江苏福赛乙德药业有限公司
地氟烷原料药及化工类产品生产项目
建设项目一般变动环境影响分析

建设单位：江苏福赛乙德药业有限公司

2023 年 3 月

图 1.3-1 变动后六氟环氧丙烷生产工艺及产污环节图（红色为变动部分）

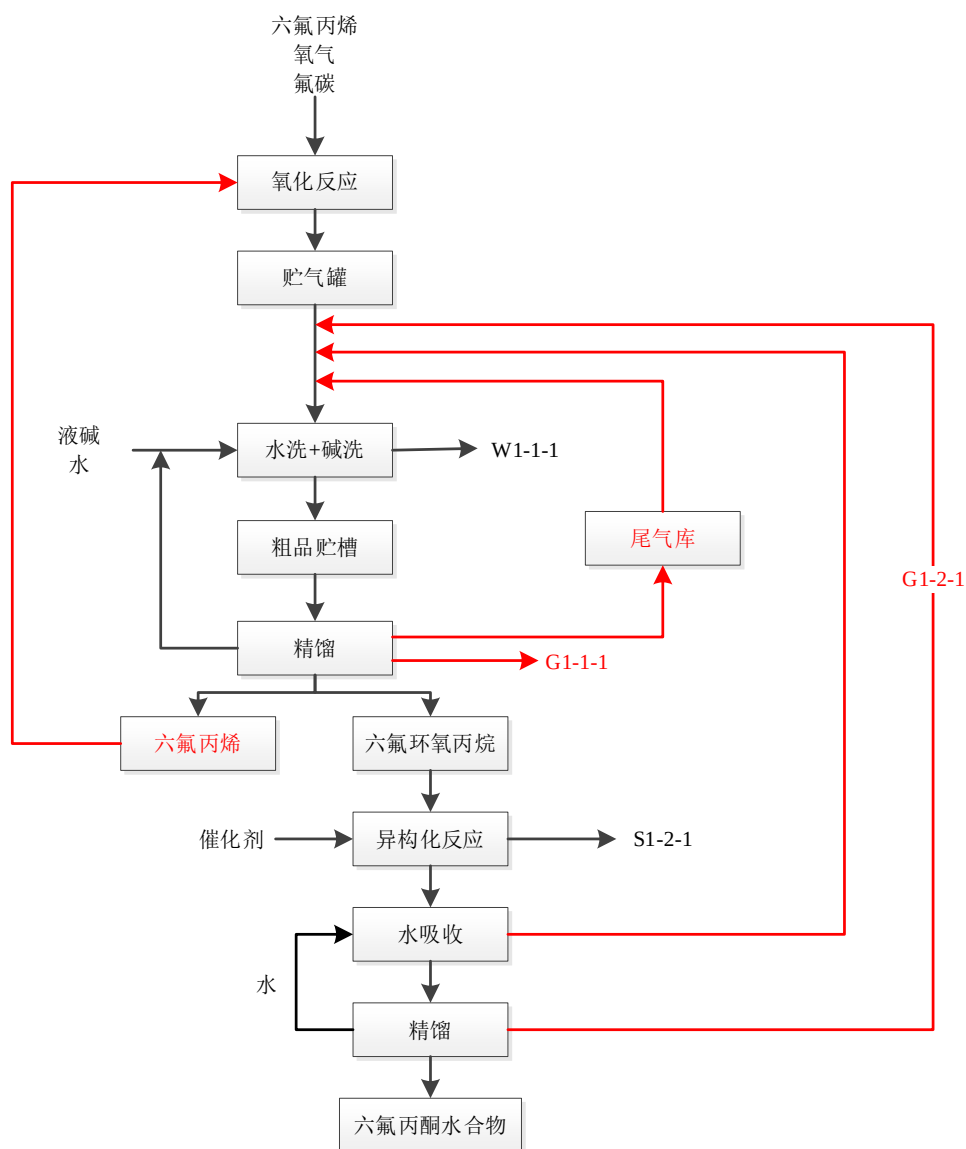
实际建设中，六氟环氧丙烷精馏工序经系统控制，气体通过精馏塔进行分离。含氧废气 G1-1-1 进入废气处理系统外排。六氟丙烯经系统回收贮存于回收中间槽，回用于氧化工序。分离得到的成品六氟环氧丙烷待出售或送下一工序进行异构化。其他有机气体进入新增的尾气贮气罐临时贮存，并回用于系统生产。六氟丙酮精馏废气 G1-2-1 通过压缩机送环氧粗品贮罐，循环套用。

新增贮存及回收系统，采用了回收及套用的方法，使得原先系统中产生的废气 G1-1-1、G1-2-1，最终以精馏废气 G1-1-1 的形式外排环境。从整个系统角度分析，提高了原辅料的回收利用率和转化率，削减了最终末端的废气产生量，总体不会导致废气污染物的增加。

图 1.3-2 变动后双酚 AF 生产工艺流程及产污环节图

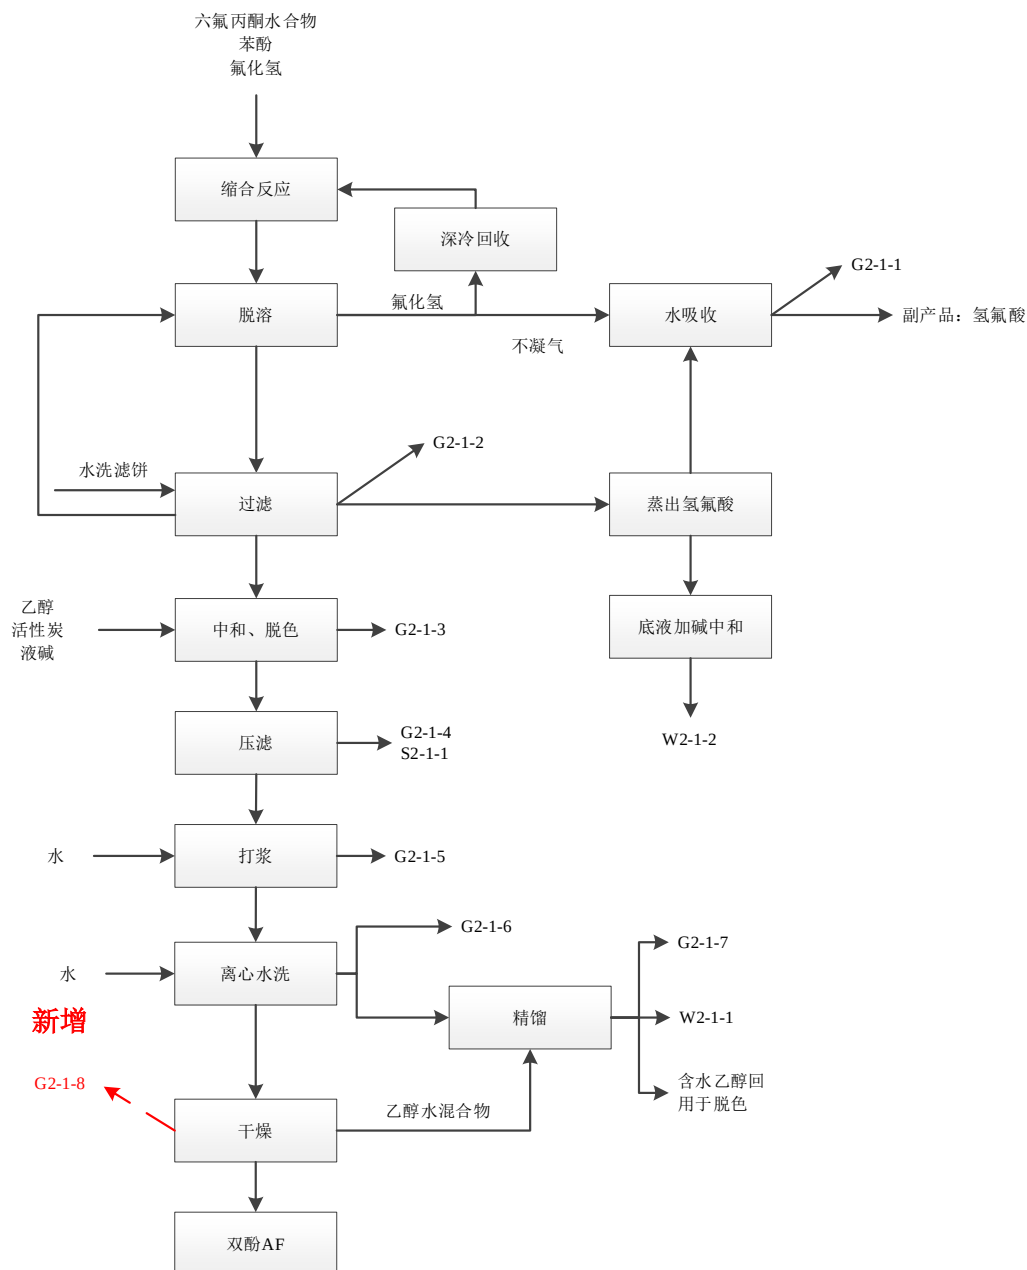
双酚 AF 方面，实际生产工艺与环评基本一致。但由于原双酚闭路循环烘干系统 1 套变更为双锥真空干燥机及配套废气预处理设施（布袋除尘+水膜除尘）。该变动使得车间一部分无组织粉尘废气转化为有组织粉尘废气进行排放。现经“布袋除尘+水膜除尘”预处理后接入车间无组织废气处理系统（碱吸收+水吸收+除雾器+活性炭吸附）经处理后排放。详见下节分析。

图 1.3-4 本项目废水处理工艺示意图

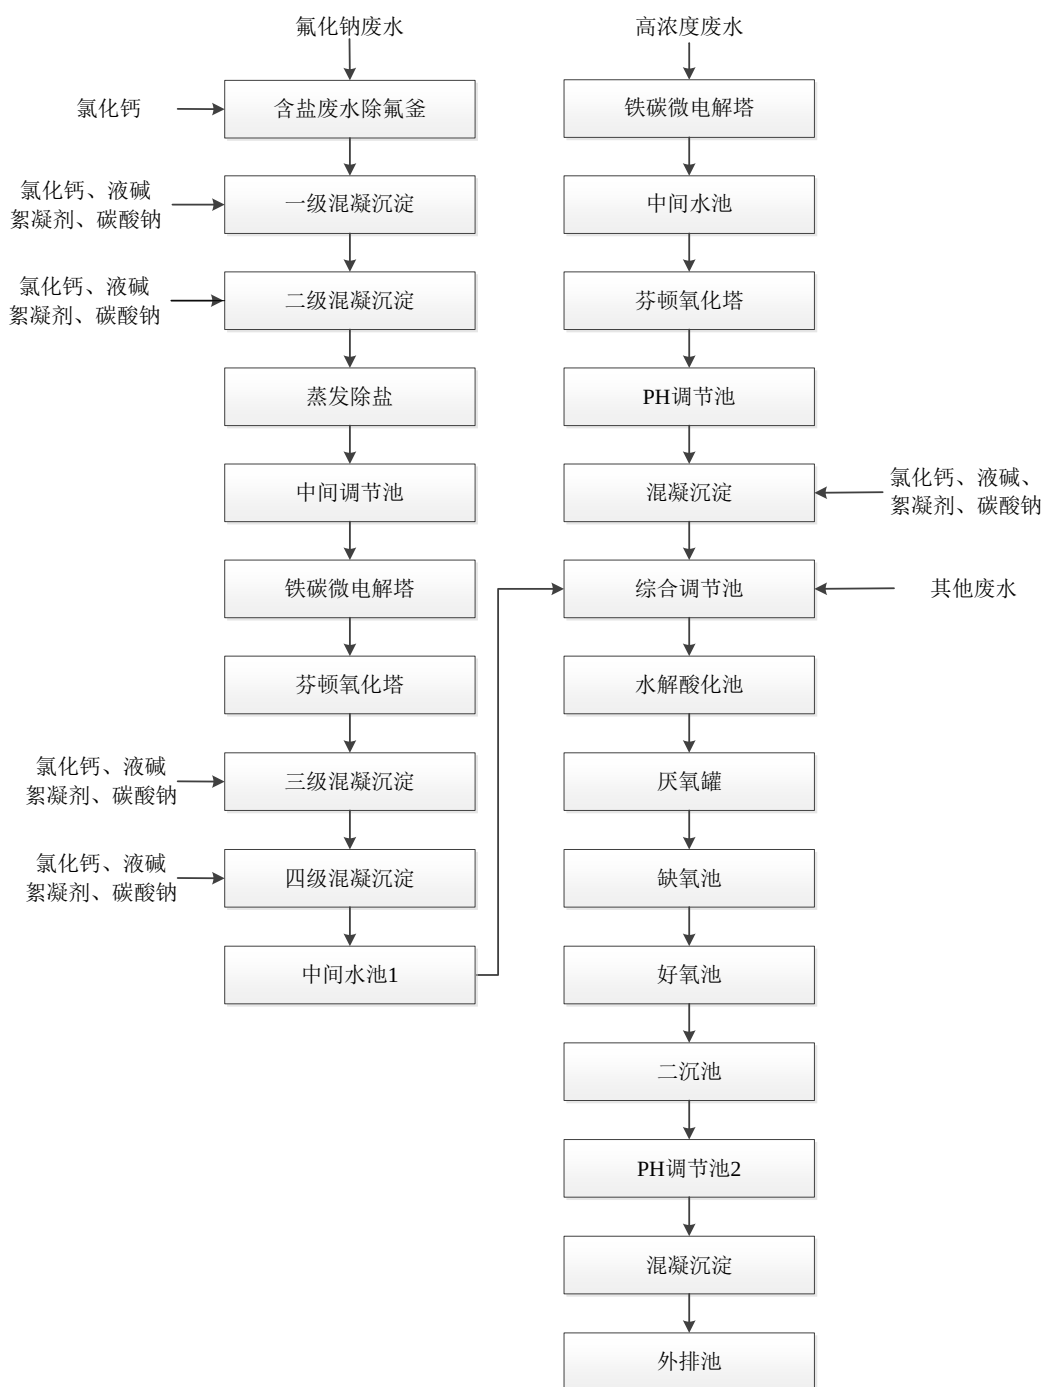
由于实际生产中，含氟废水的化学沉淀除氟预处理变更为多级化学除氟混凝沉淀；高 COD 废水预处理在芬顿氧化的基础上增加铁碳微电解工艺。末端生化工艺与环评保持一致。

变动后，本项目实际废水处理工艺流程图如图 1.3-4 所示。
